Asunto: Solicitud de revisión.

**Dictamen técnico de modificación de trazo para la Calle Julián Carrillo, tramo: Calle José María Morelos y Blvd. Aquiles Serdán**

San Francisco del Rincón Guanajuato a 25 de septiembre del 2023.  
 Oficio número: INFRAESTRUCTURA/PLAN/2256 -2023.  
 Asunto: Contestación.

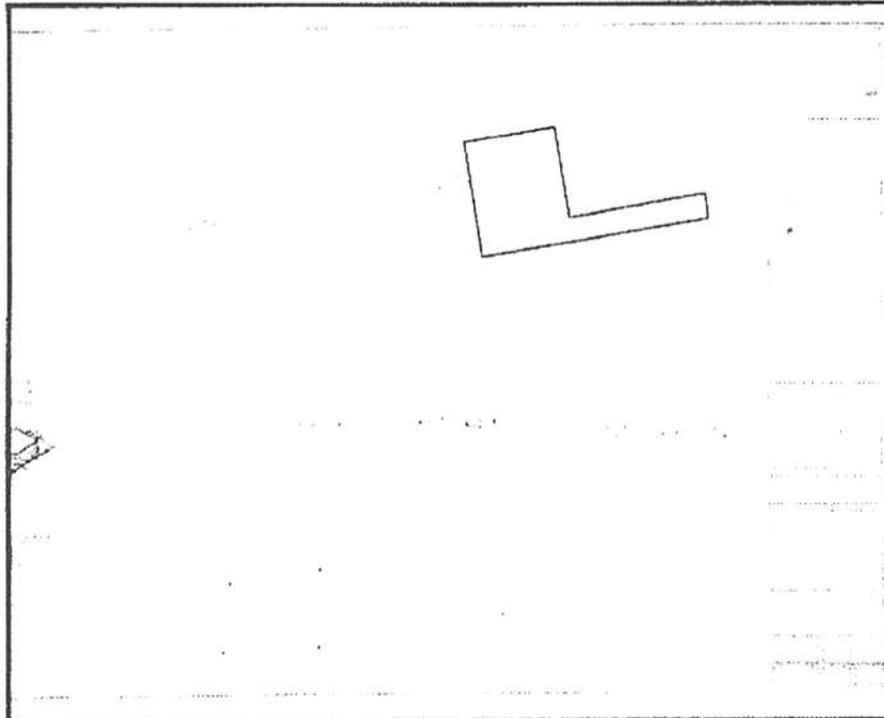
Ya avanzada la obra en las partidas de terracerías, que es la estructura antes de colocar el concreto, la supervisión por parte de la Sra. Esperanza Márquez López detectó un desfase de la ubicación de la calle de 2.50 metros hacia el norte, esto fue debido a que inicialmente se tomaron coordenadas diferentes con las del proyecto original autorizado.

Este desfase de la vialidad no representa ningún cambio en la proyección ni en la calidad de los materiales que se emplearán en la vialidad en mención, tampoco representa un caos vial en la intersección de las calles Julián Carrillo y José María Morelos, ya que el desfase de 2.50 metros equivale al ancho de un cajón de estacionamiento para cualquier tipo de vehículo.

A continuación, se hará una breve descripción de cómo quedará la calle Julián Carrillo en proceso de construcción con el desfase de 2.50 metros sin afectar ninguna de sus partidas, excepto que quedará ubicada más al norte.

La vialidad interna tiene una longitud de 326.40 m, con una sección de arroyo vehicular de 8.00 m, banqueta norte de 2.00 m y banqueta sur de 2.00 m.
